Autorité environnementale

Avis délibéré de l'Autorité environnementale relatif à la ZAC Satory-Ouest à Versailles (78)

n°Ae : 2017-34

Figure 5 : Synthèse des enjeux liés aux milieux naturels. Source : étude d'impact

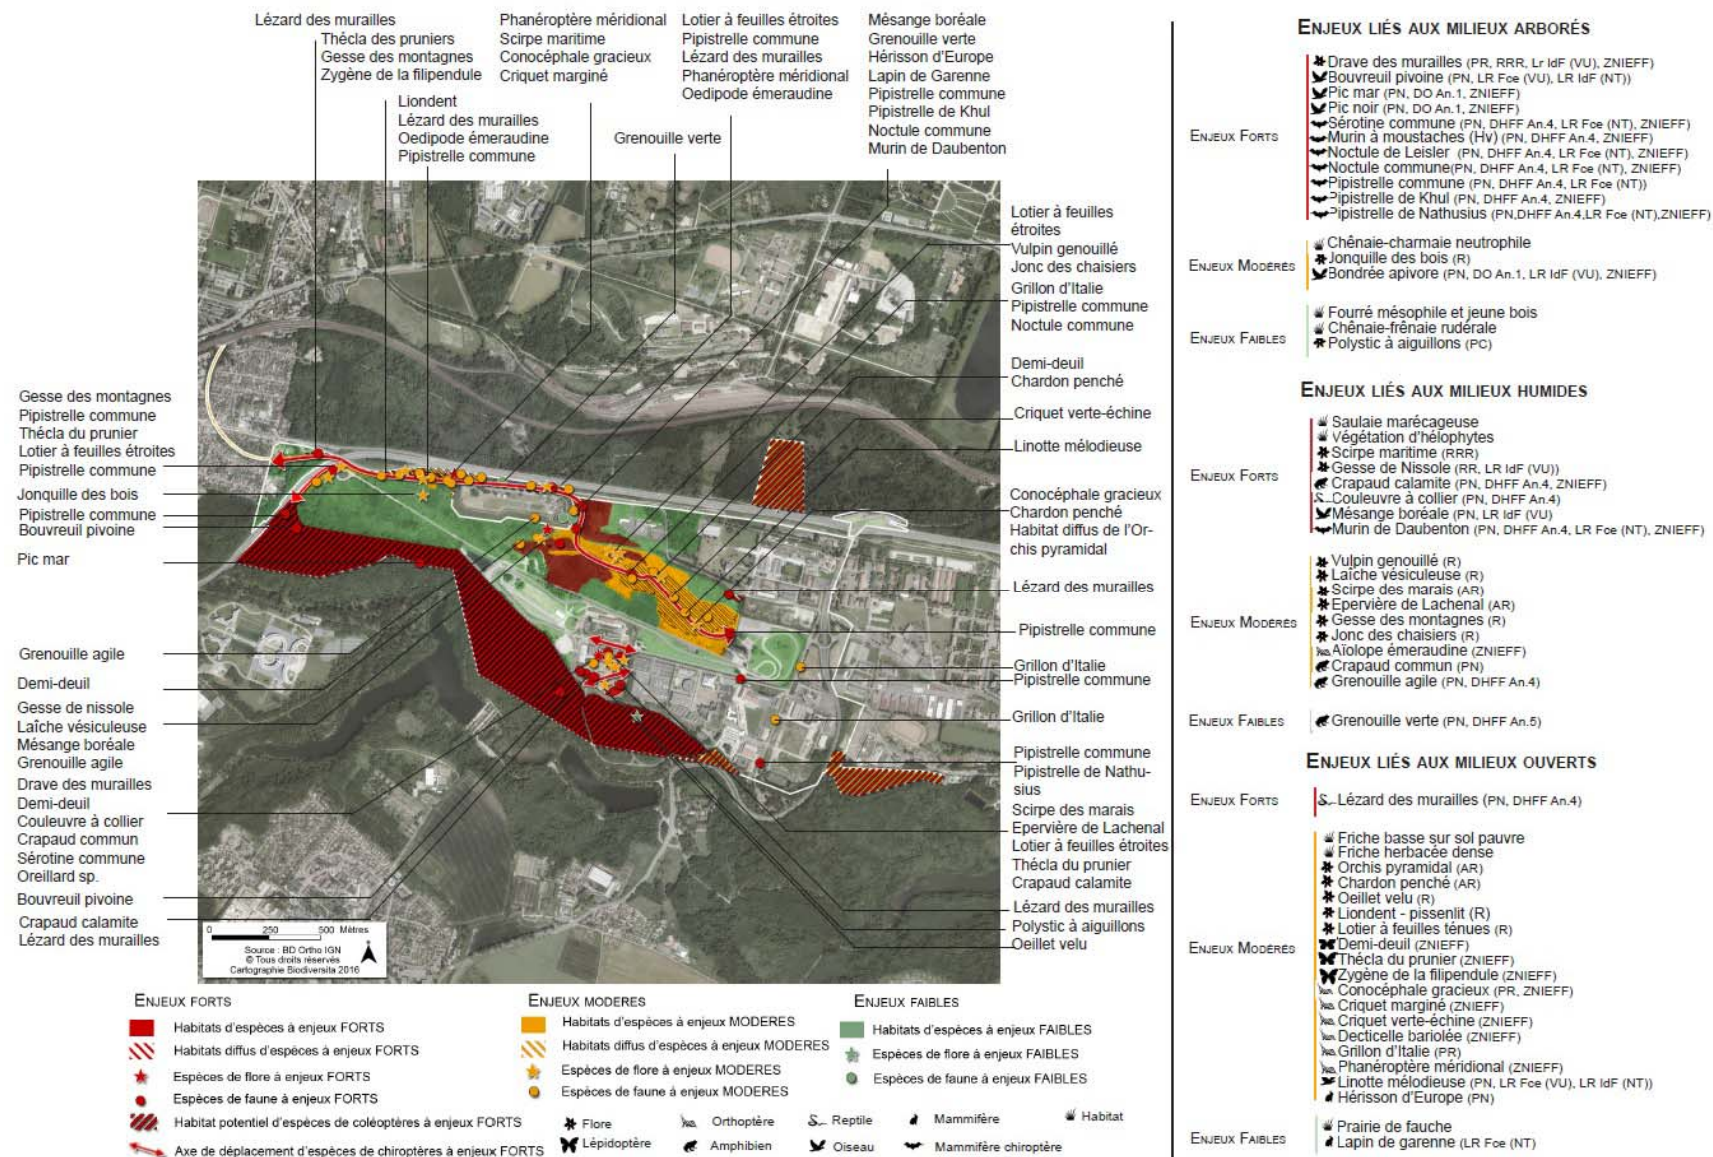
Une carte de synthèse (page 87 – reprise figure 5) fournit une compilation très riche des informations issues des inventaires réalisés.

Elle permet notamment d'identifier les secteurs du périmètre d'étude qui présentent les enjeux les plus importants (principalement les espaces boisés et le centre du champ de manœuvre), ainsi que la liste des espèces protégées susceptibles d'être affectées par le projet.
